地下水等調査結果に対する主な質問について、地下水等調査会委員に確認の上、同調査会としての回答を取りまとめました。

図1 解析範囲の地質層序(結果報告会資料3 9ページに加筆)

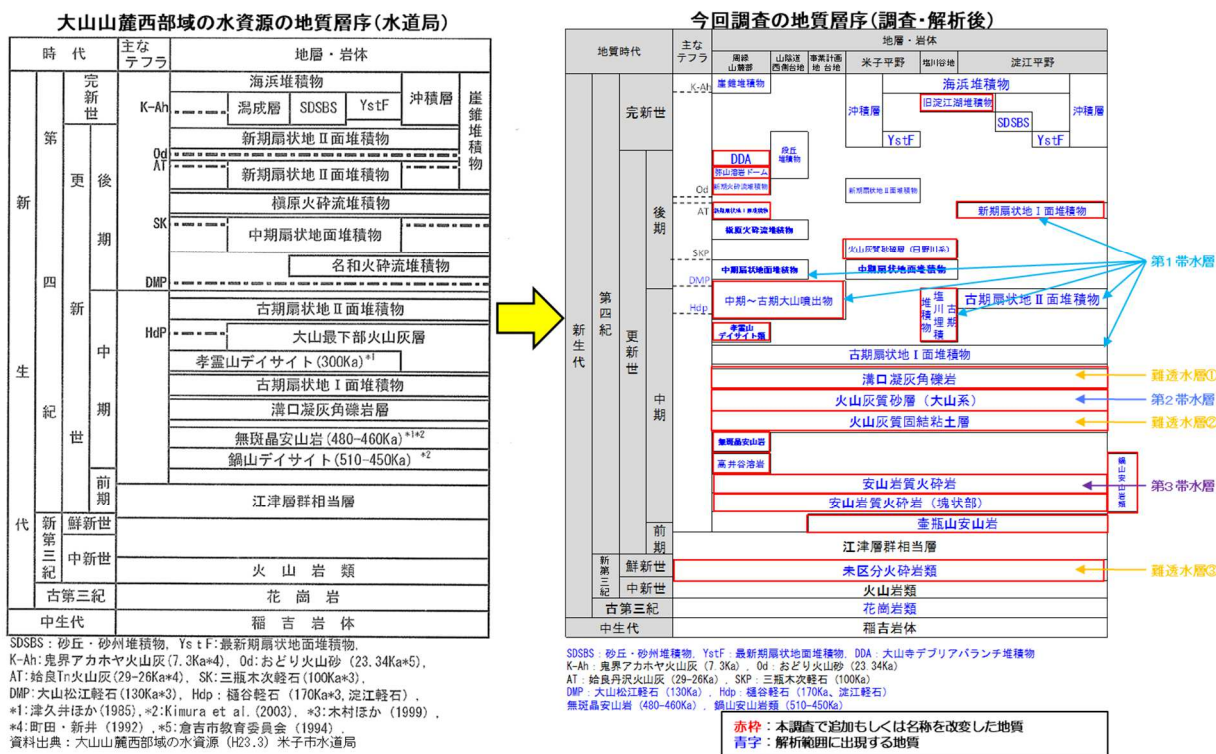
(問1) 福井水源地付近の地層や地質の解析結果が、地下水等調査会と米子市水道局の資料で違っているのは、なぜですか。

米子市水道局の地質の解釈(大山山麓西部域の水資源、平成23年3月、米子市水道局)は、今回の調査で新たに掘ったボーリングの情報がないときのものです(例えば、固結粘土層によって第2、第3帯水層が分かれています)。

今回の地下水等調査では、計画地周辺でボーリングを12地点、地層の入念な露頭確認(現地踏査)を約100箇所を実施するなど広域的な調査を行うとともに、過去に国、県、米子市などが実施したボーリング調査の結果も最大限に活用し、これまでの文献資料とも十分照らし合わせながら、統一的な視点で地質を再区分(図1)し、従前の水道局の地質区分を更新しました。

なお、水道局のボーリングは水源を開発するため、深度ごとの湧水量に着目して実施されたものであり、地質構造を解析するために実施した今回のボーリングとは目的、精度が異なるため、今回の解析にそのまま反映することは適切ではないため、参考情報(調査の方針・計画立案時の検討に活用等)としての利用に留めています。

図2 観測井戸 (No. 2) 地下水位の脈動と福井水源地の揚水量 (結果報告会 資料3 63 ページに加筆)

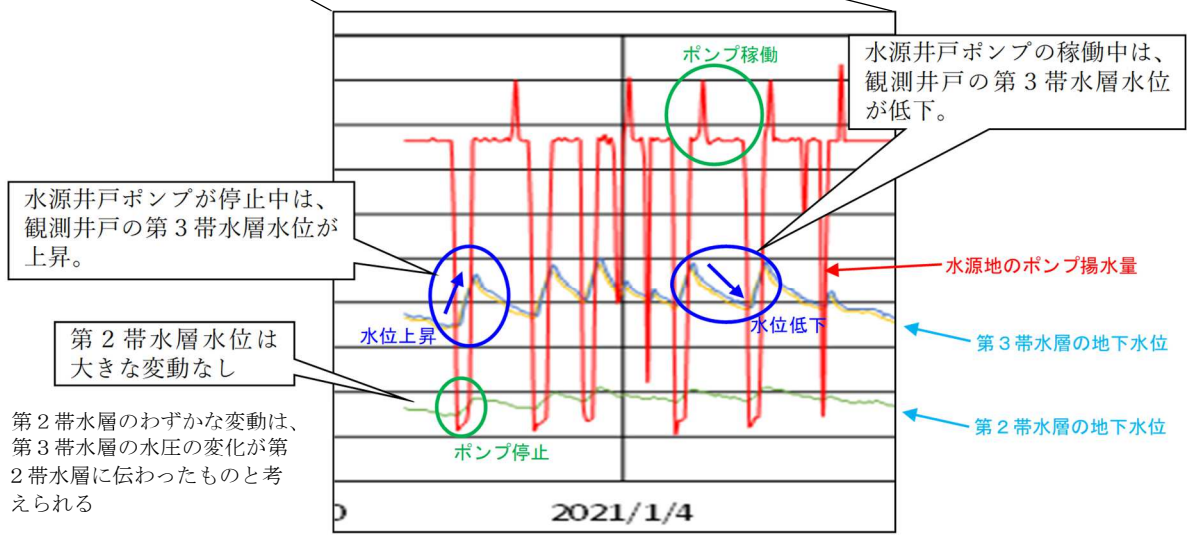
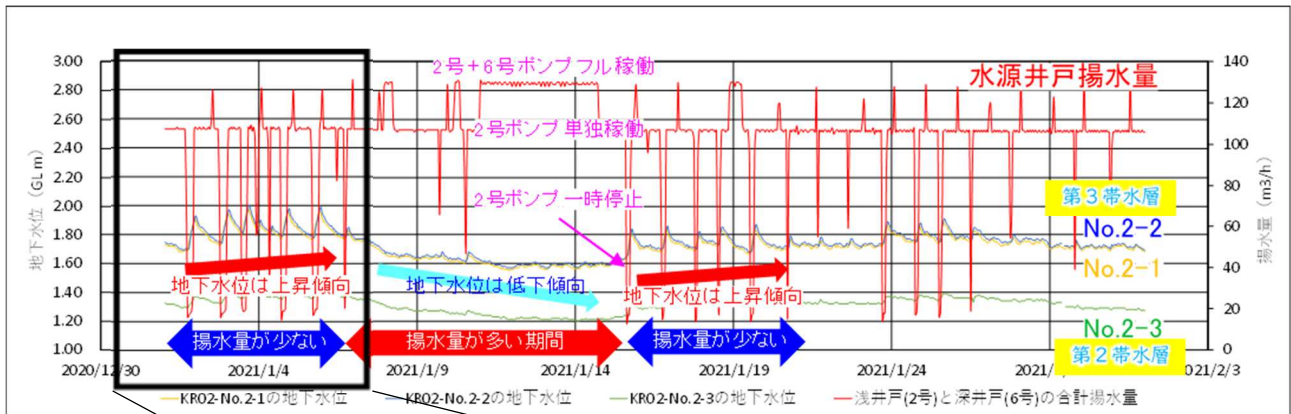
(問2) 第2と第3帯水層間を隔てる難透水層(火山灰質固結粘土層)が全域に張り付いているとの結果ですが、No.11のボーリング柱状図には固結粘土層の記載がありません。また、粘土層といっても、難透水層とは限らないのではないですか。

- ①福井水源地での揚水に合わせ、第3帯水層の地下水位が大きく脈動（揚水時に水位が下がり、停止で水位が回復）したが、第2帯水層では顕著な脈動が確認されず、第2、第3帯水層の水位変化が異なること。

図7 地下水調査と水道局のボーリングの違い

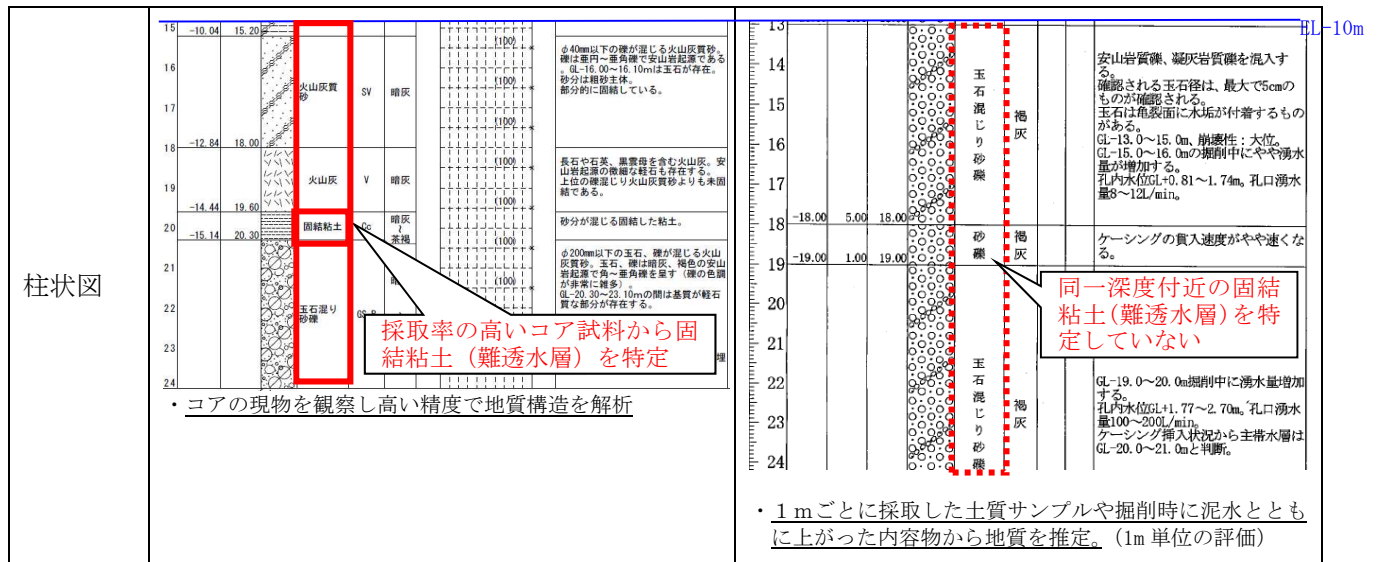
（問3）第2・第3帯水層間の難透水層（火山灰質固結粘土層）が、米子市水道局の福井水源地のボーリング資料に記載されていないのは、なぜですか。

地質構造を正確に解析するためには、礫（石ころ）の隙間を充填している粘土や細かい砂もきちんと採取したコア試料の現物で、地層の成り立ちを含め判断する必要がありますが、水道局のボーリングは、水源を開発するため深度ごとの湧水量に着目して実施されたもので、目的、精度が異なります。

今回の地下水等調査では、地質構造を正確に解析するため、連続した地質試料を採取するオールコアボーリングで粘土や砂を流出させないように丁寧に地質試料を採取しました。一方、水道局の福井水源地敷地内のボーリングは、連続した地質試料を採取しないノンコアボーリングで作成されたもので、正確な地質構造を把握することはできません。

図 10 H26-No. 1 と H27-B-1 に関して (第7回調査会 資料2 18 ページ)

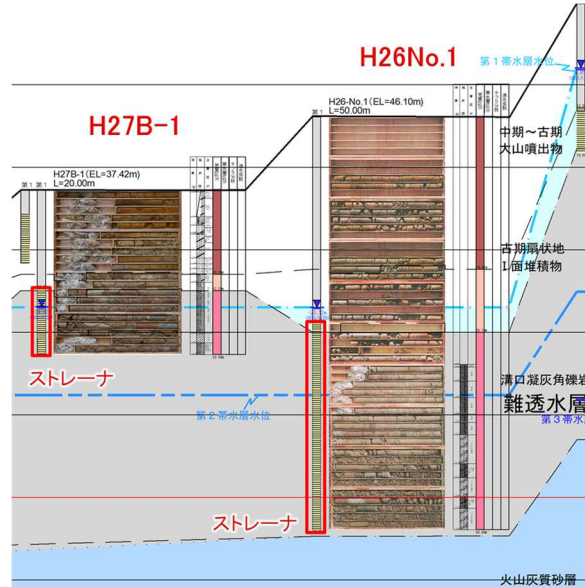
(問5) 計画地にある事業者の観測井戸 (H26No. 1、H27B-1) を、途中でシミュレーション解析から外したのは、なぜですか。

当該井戸についてはストレーナー (取水箇所) が第1帯水層から難透水層に渡って設置されており、第1帯水層の水位観測用に設けた他の井戸の水位変動とずれが生じていると判断されたことから、シミュレーションの解析には使わないこととしたものです。

図 11 地下水位の再現性 (結果報告会 資料3 84 ページ)

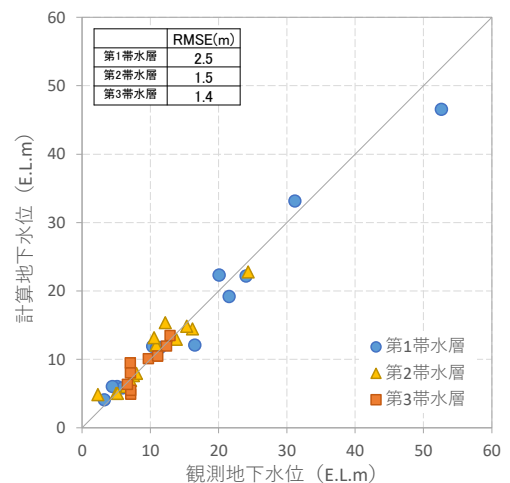
(問6) シミュレーションのモデルは、中身のわからないブラックボックスで、都合よく計算がされることはないでしょうか。

今回の調査では、当然、恣意的な操作等を行っておらず、地下水位の再現状況を確認するグラフ (図 11) は、いずれの地点においても、地下水位の計算値と観測値の差が少なく、全体が良く整合していることを示しています。

図12 計画地周辺の水収支(結果報告会 資料3_98ページに加筆)

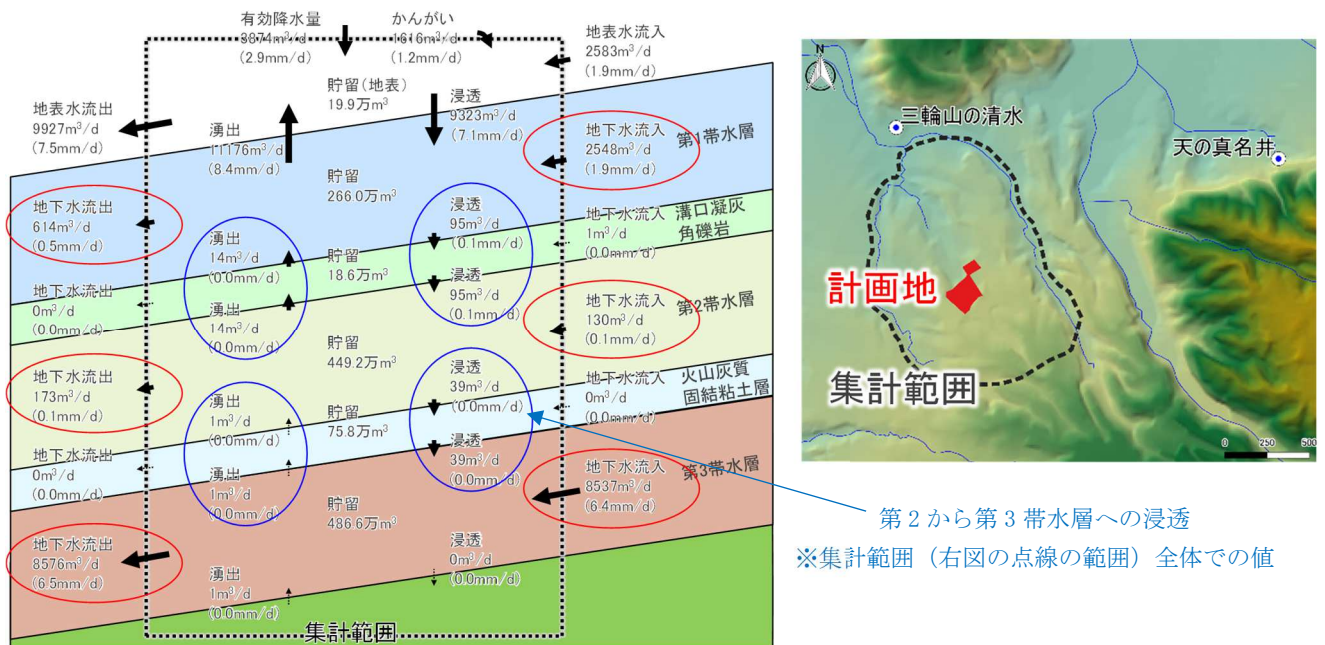
(問7) 第2、第3帯水層間は、難透水層(火山灰質固結粘土層)で遮水されているとのことですが、「計画地周辺の水収支図」では、第2から第3帯水層にわずかに浸透する結果になっているので、計画地から浸透した地下水が第3帯水層に影響するのではないですか。

「計画地周辺の水収支図」は、シミュレーションモデルを用いて計画地周辺での帯水層間の流動や鉛直方向の移動の大小を表した図で、これによれば、帯水層内で卓越している水平方向の流れに対し、鉛直方向の帯水層間のやりとりは極めて少ないことがわかります。このような状況下で仮に地表から浸透した地下水が第3帯水層へ降下浸透することを想定した場合、浸透する地下水は各帯水層で貯留されている地下水や帯水層を伝わって横方向から流入する多量の地下水により希釈されるため、その量的な影響は非常に少なく、計画地から涵養された地下水が第3帯水層の地下水に与える影響はほとんどないと考えられます。

図13 ストレーナーのイメージ図

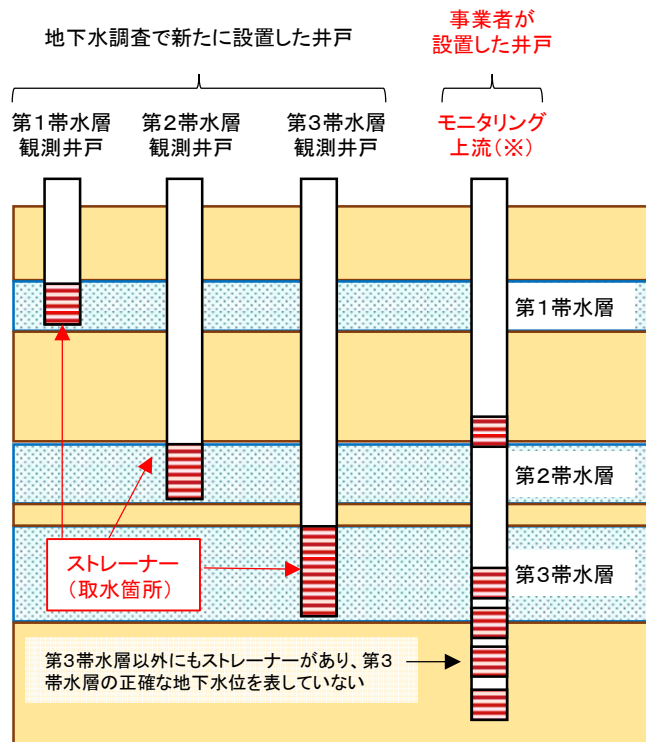
(問8) 第3帯水層の地下水位は、計画地付近の地点「モニタリング上流」では13.62m、福井水源地方向のNo.4-1では12.33mとなっています。水は水位が高い方から低い方に流れるので、計画地から福井水源地方向に流れるのではないのでしょうか。

「モニタリング上流」は、一般廃棄物処分場の既存井戸ですが、この井戸には複数(5箇所)のストレーナーがあり、上位の帯水層の影響を受け、第3帯水層の正確な地下水位を反映していないと考えられます。また、13.62mは、今回の地下水等調査で観測した水位ではなく、井戸整備時(平成8年)に一度だけ観測された水位です。

仮に「モニタリング上流」の地点に、第2、第3帯水層それぞれに個別の観測井戸を設けた場合、マルチスクリーン(複数のストレーナー)状態の現在の井戸とは水位が異なると考えられます。周辺の帯水層水位特性から類推すると、第2帯水層観測井戸の水位の方が第3帯水層観測井戸の水位よりも高い値が示され、さらに第3帯水層井戸の水位は、第2帯水層の影響が加味されている現在のマルチスクリーン井戸の水位よりも低い値になると考えられます。

図15 左：地下水位等高線図、右：流線図（いずれも第3帯水層）（結果報告会 資料3_119~120 ページに加筆等）

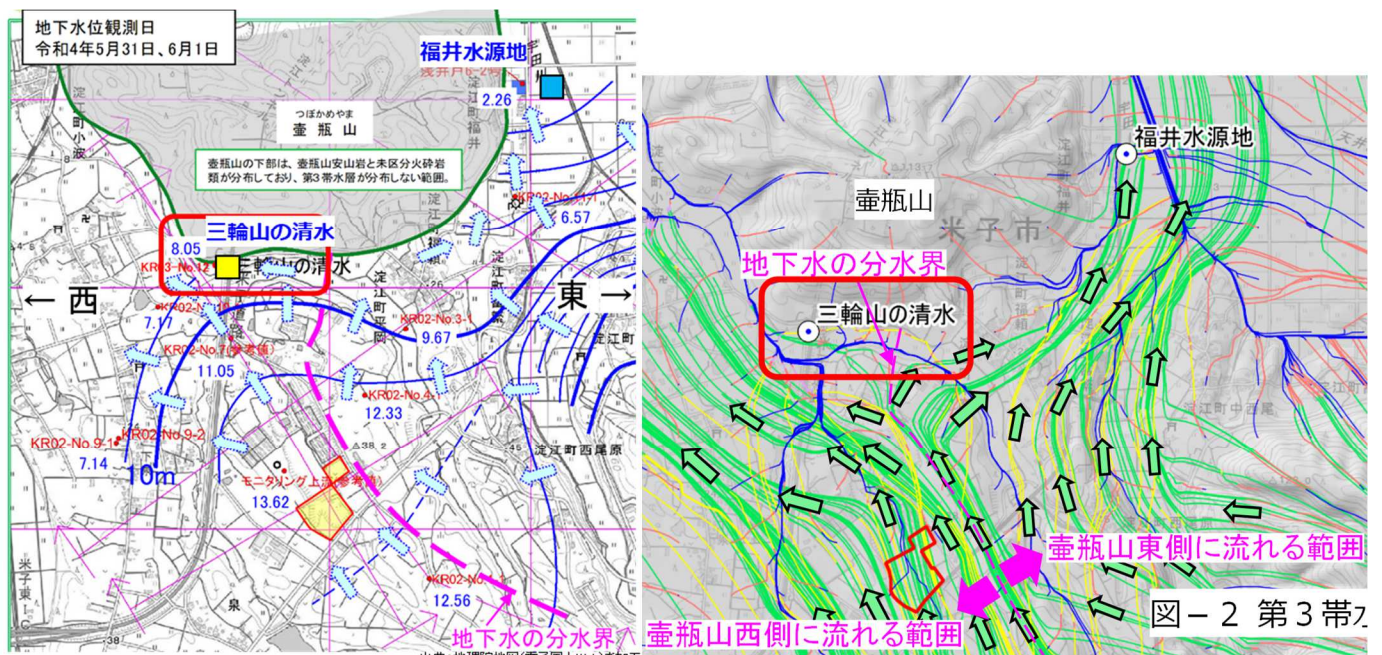
(問9) 計画地で涵養された地下水は、計画地の東側に地下水の流れの境界である「分水界」があって、福井水源地や三輪山の清水に流れないとのことですが、「分水界」はどのように設定されたものなのでしょうか。

異なる水系の境界を「分水界」と言い、地下水にも地表同様に流れの境界である「分水界」が存在しています。今回の地下水等調査では、観測地下水位より作成した「地下水位等高線図(コンター図)」から読み取れる定性的な地下水の流れの向きと、シミュレーションで解析されたコンターを重ねた「流線図」から地下水の分水界を確認することができます。(地表面上の分水界は、地形図(地表面等高線図)を描くことで確認することができ、その実態は降雨に伴う地表水の流れで把握することができます。地下に存在する地下水の流れは直接見ることはできませんが、地下水の分水界については、地下水位の等高線図を描くことで確認することができるという点では同じ考え方に基づいています。)

地下水等調査会では、両者から読み取れる分水界(壺瓶山にぶつかって東側に流れる流域と西側に流れる流域の境目)が概ね整合しており、計画地より東側に第3帯水層の分水界が存在すると結論付けました。
